<b>Title - Sujet</b> Balai de piste	
<b>Solicitation No. - N° de l'invitation</b> T3033-1924GN/B	<b>Amendment No. - N° modif.</b> 003
<b>Client Reference No. - N° de référence du client</b> T3033-1924GN	<b>Date</b> 2018-12-18
<b>GETS Reference No. - N° de référence de SEAG</b> PW-\$QCN-037-17541	
<b>File No. - N° de dossier</b> QCN-8-41060 (037)	<b>CCC No./N° CCC - FMS No./N° VME</b>
<b>Solicitation Closes - L'invitation prend fin</b> <b>at - à 02:00 PM</b> <b>on - le 2019-01-10</b>	<b>Time Zone</b> <b>Fuseau horaire</b> Heure Normale du l'Est HNE
<b>F.O.B. - F.A.B.</b> Specified Herein - Précisé dans les présentes	
<b>Plant-Usine:</b> <input type="checkbox"/> <b>Destination:</b> <input type="checkbox"/> <b>Other-Autre:</b> <input checked="" type="checkbox"/>	
<b>Address Enquiries to: - Adresser toutes questions à:</b> Roy, Alain	<b>Buyer Id - Id de l'acheteur</b> qcn037
<b>Telephone No. - N° de téléphone</b> (418) 649-2845 ( )	<b>FAX No. - N° de FAX</b> (418) 648-2209

**Modification 003 à notre invitation, afin de répondre aux questions de l'industrie.**

**Annexe A - Spécifications particulières**

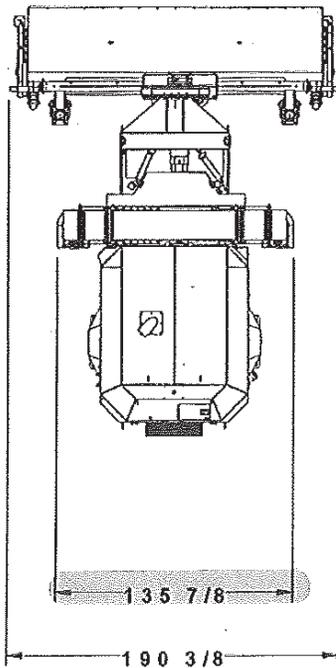
**Question 7 :** Pouvez-vous clarifier la dimension du critère # 6, largeur du balai à 144 pouces selon le dessin et dimension (135-7/8") ci-joint?

**Réponse 7 :** Selon le dessin présenté, la largeur de 135 -7/8 " de l'équipement est acceptable. Nous acceptons donc une dimension de balai allant de 135 à 145 pouces.
